Byggherre felles

B Akuttfunksjoner inkl. observasjonspost - NRH

Dato/tid:
30.05.2023 08:30

Beskrivelse
Møte 1, pulje 1 medvirkning funksjonsprosjektet

Rom 03.01.010 Isolat, luftsmitte akuttrom

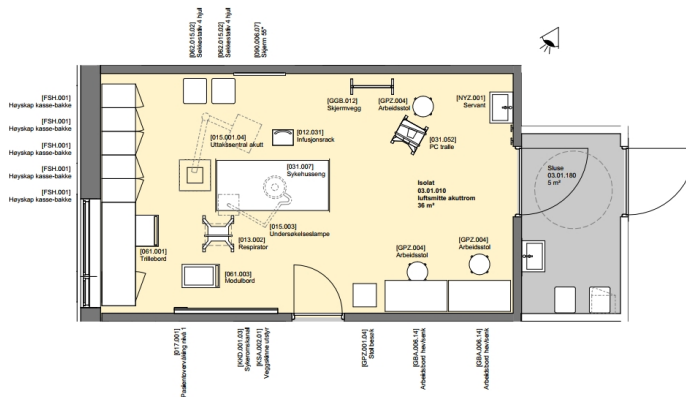
Er utstyr/inventar i rommet tilstrekkelig for å ivareta flyten og funksjonen i rommet? Gruppen presenterte sine innspill og det ble diskutert krav til isolat type for rommet.

Beskriv hvilke funksjonskrav en må sette til rommet og tilliggende rom for å få en tilfredsstillende isolatfunksjon. Det henvises til tidligere referat fra forprosjekt som beskriver dør mot naborommet og medførende avvik i forhold til luftsmittefunksjonalitet. Gruppen vil på nytt etter møte gi en samlet vurdering om dette skal være isolat, luftsmitte uten dør til naborom, eller om det skal være isolat kontaktsmitte, med skyvedør til naborommet.

Gruppen gir tilbakemelding i møtet om ønskede justeringer av utstyr og inventar for bedre å kunne ivareta flyt og funksjon i rommet. (Thea Ekren Koren)

OUS mener at rommet skal være isolat kontaktsmitte med skyvedør til naborommet (Martin Lieungh)

Rom 03.01.013 Observasjonsplasser, retriage

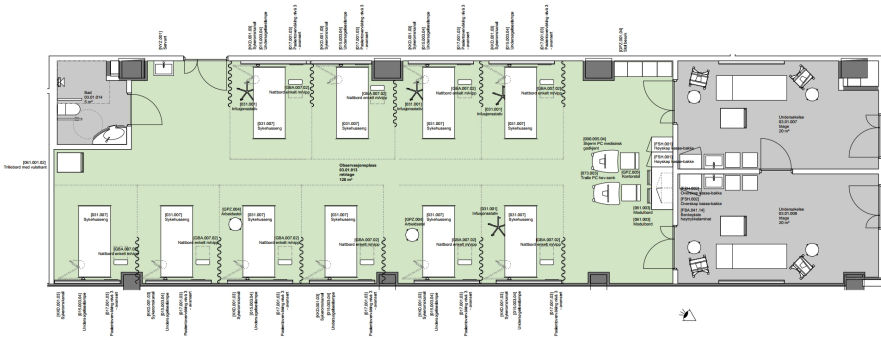
Vernetjenesten ønsker at det gjøres en vurdering av behovet for dagslys i dette rommet. Det har gjennom forprosjektfasen blitt jobbet mye med innplassering av rom i mottaksområdet for å ivareta pasientsikkerhet og oversikt som sikrer god arbeidsflyt for mottak av pasienter. Prinsipper og ønsket plassering av rommet med de arbeidsprosesser som ble gjennomført i medvirkningsprosess forprosjektet hentes frem for å sjekke beskrivelse av bruk og funksjon til rommet.

Er utstyr/inventar i rommet tilstrekkelig for å ivareta flyten og funksjonen i rommet?

Er det mest hensiktsmessig med fast eller mobil arbeidsstasjon i rommet?

Skal alle plassene være sengeplasser, eller bør noen av plassene være stoler?

Gruppen gir tilbakemelding i møtet om ønskede justeringer av utstyr og inventar for bedre å kunne ivareta flyt og funksjon i rommet. (Thea Ekren Koren)

Gruppen beskriver behov for to faste arbeidsplasser og to mobile arbeidsplasser. (Thea Ekren Koren)

Gruppen gir tilbakemelding om at 2-4 av plassene kan ha mobil behandlingsstol, men som kan erstattes av seng, eller også midlertidig arbeidsplass. Behandlingskapasitet med antall plasser for pasient skal opprettholdes. (Thea Ekren Koren)

Rom 03.01.018 Undersøkelse og behandling

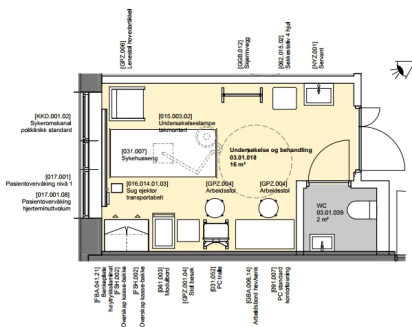
Er utstyr/inventar i rommet tilstrekkelig for å ivareta flyten og funksjonen i rommet?

Gruppen gir tilbakemelding i møtet om ønskede justeringer av utstyr og inventar for bedre å kunne ivareta flyt og funksjon i rommet. (Thea Ekren Koren)

Rom 03.01.050 Observasjonsplasser, avklaring

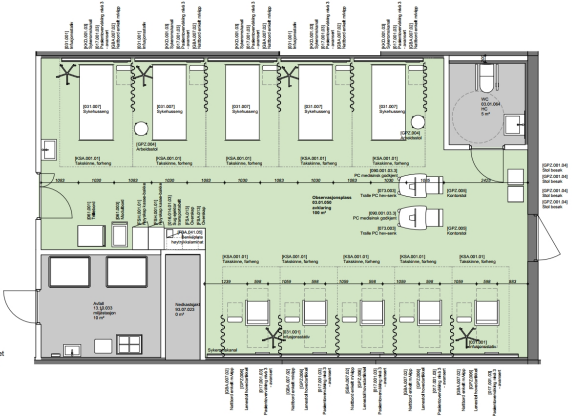
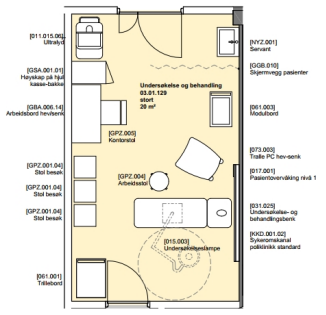
<input type="checkbox"/>	<p>Innspill fra gruppen ble presentert i møtet, og vurderes i videre arbeid.</p>  <p>* Det er lagt inn stoler på den ene siden av rommet, og stillpøst markering viser still i lignende posisjon. * Forheng er takhengt og går hele veien rundt sengen.</p> <p>29.05.2023 21:32:14 Er utstyr/inventar i rommet tilstrekkelig for å ivareta flyten og funksjonen i rommet? 30.05.2023 14:40:55 Gruppen gir tilbakemelding i møtet om ønskede justeringer av utstyr og inventar for bedre å kunne ivareta flyt og funksjon i rommet. (Thea Ekren Koren)</p> <p>29.05.2023 21:31:50 Hvilken type belysning er det behov for hver pasient? 30.05.2023 14:41:23 Gruppen ønsker undersøkelseslampe ved hver pasientplass. (Thea Ekren Koren)</p>	<p>Martin Lieungh 06 jun 2023</p> <p>Martin Lieungh 06 jun 2023</p>
<p>010</p> <input type="checkbox"/>	<p>Rom 03.01.129 Undersøkelse og behandling, stort</p> <p>Innspill fra gruppen ble presentert i møtet, og vurderes i videre arbeid.</p>  <p>Dette rommet er et standardrom som gjenbesøkes</p> <p>29.05.2023 21:33:34 Er utstyr/inventar i rommet tilstrekkelig for å ivareta flyten og funksjonen i rommet? 30.05.2023 14:43:09 Dette rommet skal ikke være med videre, men inngår som del av modalitet laboratorium MR, med forberedelse og behandlingsplass tilknyttet denne modalitet. Egen tilbakemelding gitt fra medvirkningsgruppen bildediagnostikk i forrige uke. (Thea Ekren Koren)</p>	<p>Martin Lieungh 06 jun 2023</p>

<p>011</p> <input type="checkbox"/>	<p>Rom 03.01.142 Isolat akutt (ambulanseshall)</p> <p>Innspill fra gruppen ble presentert i møtet, og vurderes i videre arbeid.</p>

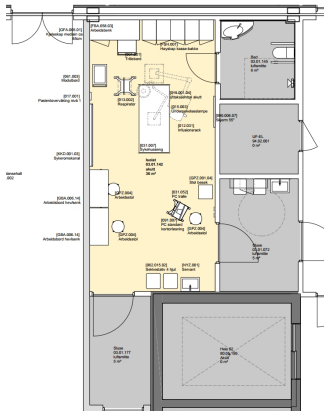
Beskriv hvilke primære arbeidsoppgaver som skal foregå i rommet?

Gruppen presenterer og beskriver ulike aktiviteter og funksjoner som kan ivaretas i dette rommet. Rommet må også behandles som del av særmøte CBRNE/ambulanseshall og som del av beredskapsflyt i hele mottaket. Det blir gitt flere innspill også i møtet om mulighet for å bytte plassering bad og sluse i bakkant, samt avklare behov for sluk. Gruppen oppdaterer sine tilbakemeldinger og tar de med videre til særmøtene. (Thea Ekren Koren)
